**Verslag huishoudelijke elektrische installatie op laagspanning en zeer lage spanning****Algemeen:**

Referentie: 003-20260908-04	Datum controle: 08/09/2026
Keurder: 003

Eigenaar:	Ann Aelbrecht	EAN-code:	Onbekend
Adres installatie:	Onze-Lieve-Vrouwstraat 22 bus 1, 9280 - Lebbeke	Nummer teller(s):	Onbekend
		Distributienetbeheerder installatie:	Fluvius
Datum uitvoering installatie:	☐ Vóór 01/10/1981 ☒ Tussen 01/10/1981 en 01/06/2020 ☐ Vanaf 01/06/2020		
Type:	☒ Wooneenheid ☐ Niet-huishoudelijk ☐ PV ☐ Batterij ☐ Laadpaal

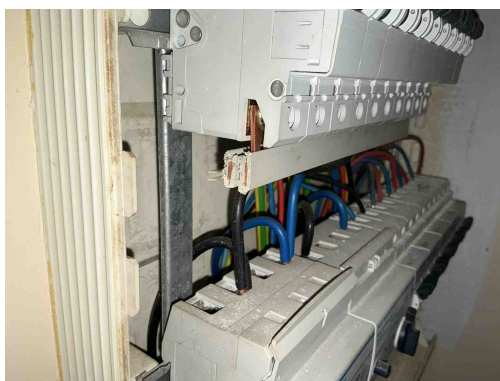
T21 - Het elektrisch materieel is niet geplaatst volgens de voorschriften van de fabrikant/ regels van goed vakmanschap . (Boek 1: 1.4.1.3)

Opmerking: Ophangvijzen bord niet afgedekt, kamaansluiting niet afgedekt

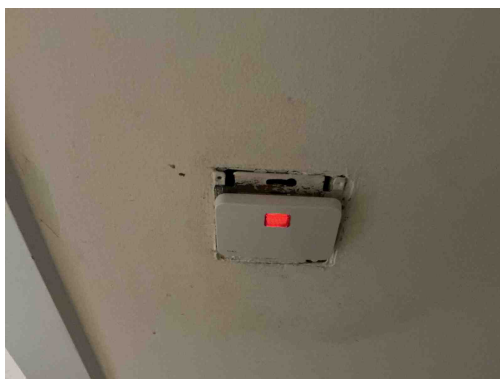
T21 - Het elektrisch materieel is niet geplaatst volgens de voorschriften van de fabrikant/ regels van goed vakmanschap . (Boek 1: 1.4.1.3)

Opmerking: Ophangvijzen bord niet afgedekt, kamaansluiting niet afgedekt

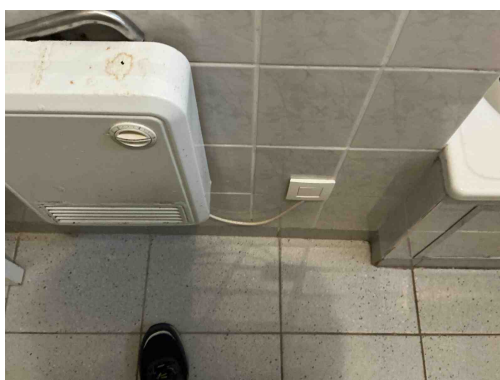
T09 - Bepaalde contactdozen en/of schakelaars zijn beschadigd (Boek 1: 1.4.1.3).

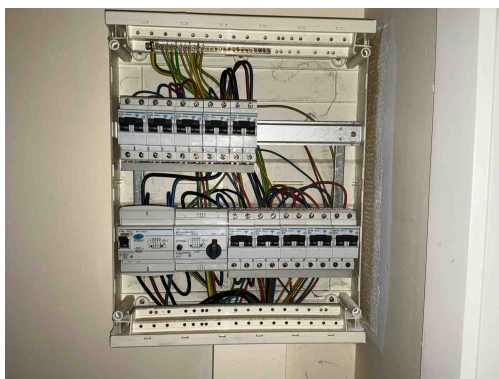
C13 - Onvoldoende bevestiging van de leiding(en) (Boek 1: 5.2.9.5).
